改善箇所説明図

リコール対象製品の製造番号の範囲及び製作期間

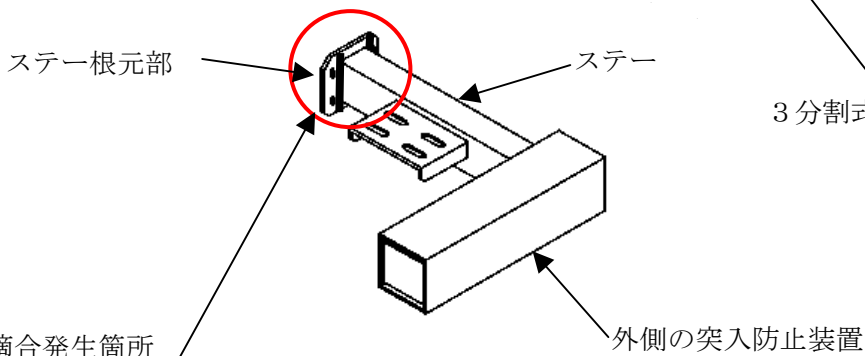
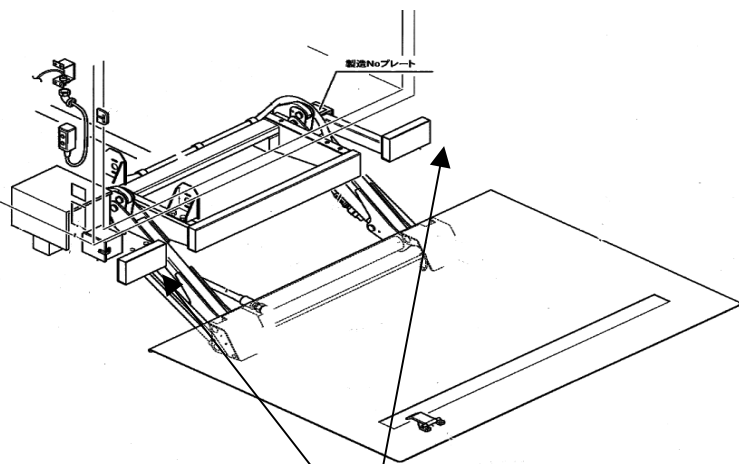
基準不適合発生箇所

3分割式の突入防止装置において、外側の突入防止装置を支えるステーの強度が不足しているため、ステーの根元部に亀裂が発生するものがある。

そのため、そのままの状態で使用を続けると亀裂が進行し、最悪の場合、外側の突入防止装置が道路に落下し、他の交通の安全を妨げるおそれがある。

対策前形状

対策型形状

改善内容： 全車両、突入防止装置を対策品と交換する。

なお、対策品の供給に時間を要することから、当面の暫定措置として、全車両点検し、亀裂が発生しているものは、新品と交換する。

ステーの形状を変更する。

取り付けボルトを下面に追加
